MEMORANDUM OF DEVELOPMENT

TAJUK PROJEK :
CADANGAN PEMBINAAN PROJEK BALAI BOMBA & KUARTERS PUTATAN DI ATAS SEBAHAGIAN LOT N.T 213059771, JALAN SAILAN IMBAAN PUTATAN, DAERAH PUTATAN, SABAH

DRAWING INFORMATION		DRAWING TITLE
DRAWN BY	: AZZIM	PELAN TAPAK
CHECKED	: WAN	PELAN KUNCI
DESIGNED	: SYM	PELAN LOKASI
SCALE	: 1 350	
DATE	: JULAI 2020	
REVISION	: 1

200413/JBPMput/M-01 REV.1

1 PELAN TAPAK
SKALA 1:350
0m 5m 10m 20m

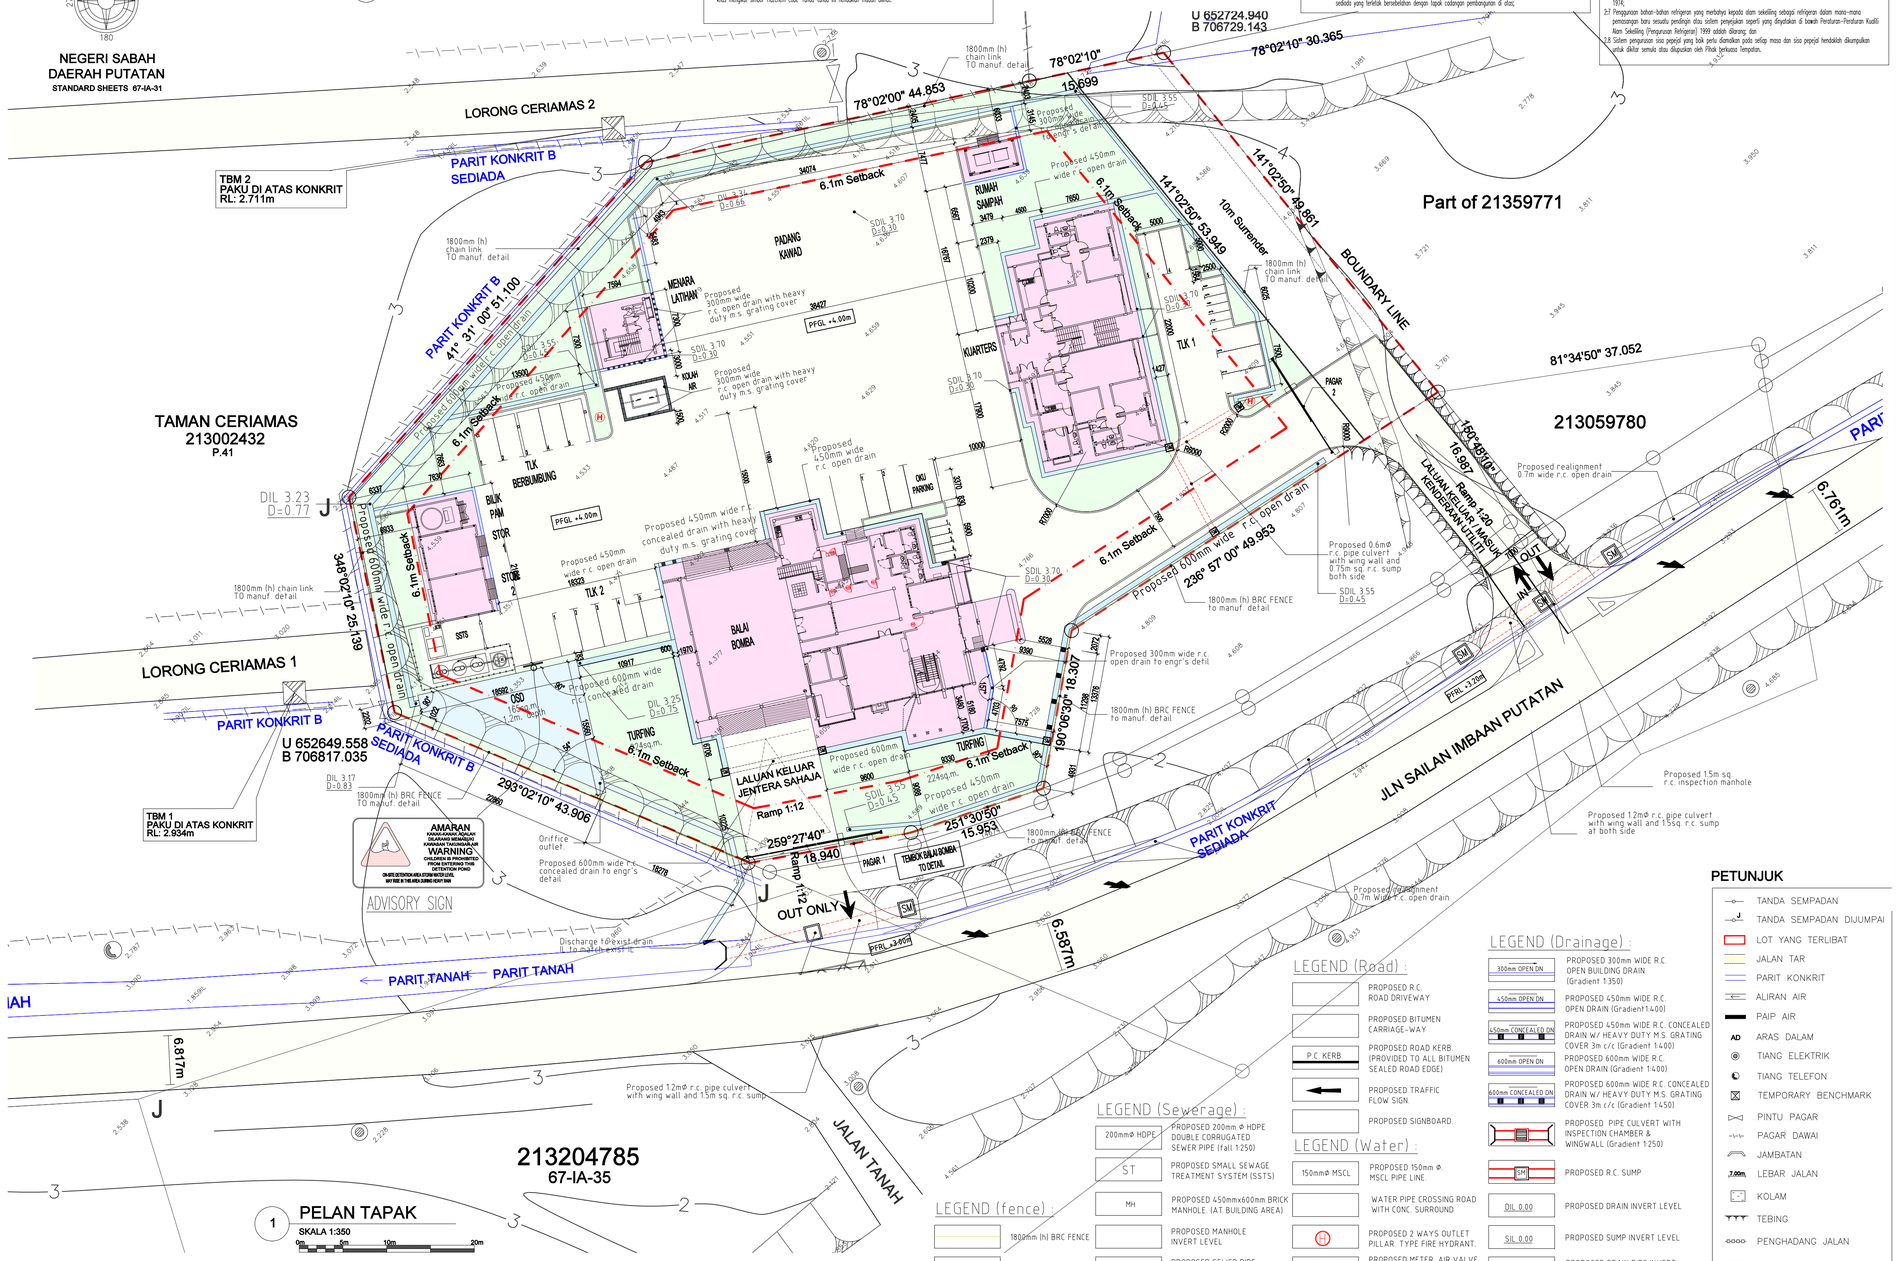
Pelan Tapak
1. Addaan 2 buah pili bomba jenis tiang dua hala dengan pengeluar air sebanyak 1135 liter seminit bagi setiap pili bomba seperimana yang ditandakan di dalam pelan.
2. Satu pili air hayi sebanar pili bomba addah tidak kurang daripada 6 inci garis pusat.
3. Penempatan/pemasangan pili bomba addah tidak melebihi 2 meter daripada tepi jalanraya, tidak terhalang dan terlalu dekat dengan bangunan.
4. Plap-plap yang digunakan untuk sistem pili bomba hendaklah dari jenis G1 kelas tersebut hendaklah dibuat daripada Wrought Steel.
5. Kecerunan jalan akses perkakas bomba hendaklah tidak kurang 1:15
6. Addaan jalan masuk perkakas bomba (access road) dengan kelebaran tidak kurang 6 meter yang boleh menanggung beban 30 ton seperimana yang ditandakan di dalam pelan.
7. Kelonggan kelegaan hendaklah tidak kurang daripada 5/4.5 meter.

I. Kesemuan bilaun kabel hendaklah ditandakan dalam pelan lukisan.
II. Pemaju perlu melantik juruperunding untuk memotan bekalan ke premis tersebut dan menyediakan maklumat berikut:

2. Untuk maklumam tuan, telan saliran (Drainage Plan) yang dikemukakan oleh pihak Pemaju/ Juruperunding addah tidak lengkap (Incomplete) merujuk garis panduan Jabatan ini.
3. Bantuan dan kerjasama pihak tuan untuk memastikan kehendak-kehendak ini dipatuhi sepenuhnya oleh pemaju berkenaan sebelum pelan pembangunan diendorskan atau dilulskan addah demi memastikan aspek saliran diberi pertimbangan sewajarnya untuk mengurangkan kesan negatif ke atas kawasan berhampiran tapak pembangunan berkenaan.
4. Disarankan bersama-sama ini satu salinan Semakan Semula untuk dilulskan oleh Pemaju/Juruperunding semasa mengemukakan Pelan Saliran.
5. Sila kemukakan ke pejabat ini tiga (3) salinan Pelan Saliran (Drainage Plan) dan satu (1) salinan laporan MASMA untuk tindakan seterusnya.

2. Pihak pejabat ini tiada halangan ke atas cadangan jalan masuk strukttur bangunan tersebut. Walaubagaimanapun, kelulusan addah tertakluk kepada ulasan lanjut daripada agensi kerajaan yang berkaitan. Selain itu, perlu mematuhi 'Building Setback – For proposed development adjacent to local distributor roads (minor roads), building setback from JKR Road Reserve boundary should be 6 meters minimum respectively. This should be clearly indicated on the site plan".

i. Bukti pemilikan NT. 213059771 untuk cadangan pembangunan di atas haruslah dikemukakan;
   ii. Sekiranya akses masuk ke tapak cadangan pembangunan melibatkan lot darai pemilik lain, kebenaran bertulis haruslah diperolehi;
   iii. Anjakan bangunan balai bomba, kuarters, stor 1 dan 2, bilik pam, menara latihan dan rumah sampah daripada sempadan tapak haruslah minimum 6.1 meter dikesiakan, dinyatakan dan ditunjukkan dalam pelan;
   iv. kepertuan 10% kawasan lapang untuk tapak cadangan pembangunan di atas haruslah dikreakan dengan tumbuh-tumbuhan landskap dan kemudahan-kemudahan landskap yang sesuai dan sedamai.

v. Kepertuan penyediaan ruang tempat letak kereta dan motorsikal haruslah dikira, diadakan, dinyatakan dan ditunjukkan dengan jelas dalam pelan;
   vi. Lebar jalan dalaman haruslah minimum 6.7 meter diadakan, dinyatakan dan ditunjukkan dalam pelan;
   vii. Komen daripada Jabatan Pengairan dan Saliran (JPS) mengenai sistem saliran tapak cadangan pembangunan dan kawasan di sekitarnya harus dipenuhi;
   ix. Pihak Jabatan Kerja Raya (JKR) untuk memastikan dan mengemukan pijaran dan kebenaran sebenar rizab jalan sedzda yang berlelak bersebelahan dengan tapak cadangan pembangunan di atas;

2. Pelan cadangan sistem retikulasi bekalan air yang dikemukakan hendaque diperiksa berikut addah ulasan Jabatan Air Kota Kinabalu:
   a. Dicadangkan penguncan sesalur paip air dari jenis DI (ductile iron) atau jenis paip plastik yang dilulskan serta berdzfar dengan Jabatan Air Negeri Sabah.
   b. Kemudahan anggaran penguncan bekalan air harian.
   c. Sesalur paip air sebesar meter air juga dicadangkan dari jenis DI (ductile iron) atau jenis paip plastik.

Amendments in compliance with
JABATAN BOMBA DAN PENYELAMAT MALAYSIA
No. rujj : JBPM/SB/ BKK/30-2/1/2(823/4)
Tarikh : 13 Ogos 2020

Amendments in compliance with
SABAH ELECTRICITY SDN.BHD.
No. rujj : SESB/ANW/100-12(2010)
Tarikh : 7 Disember 2020

Amendments in compliance with
JABATAN PENGAIRAN DAN SALIRAN PENAMPANG
No. rujj : JPS(PPK)100-44/2/2(1764)
Tarikh : 9 Disember 2020

Amendments in compliance with
JABATAN KERJA RAYA BAHAGIAN A
No. rujj : JKR.KK(BLD)/415/(A4.10/58)
Tarikh : 7 Januari, 2021

Amendments in compliance with
JABATAN PENGURUSAN SINGDAP DAN WILAYAH, KOTA KINABALU
No. rujj : JPSW - 21/13/Bh (37)
Tarikh : 19 Januari 2021

Amendments in compliance with
JABATAN AIR NEGERI SABAH
No. rujj : JAS/PB(S)(13)-26(38)/13/(68/...)
Tarikh : 18 Februari 2021
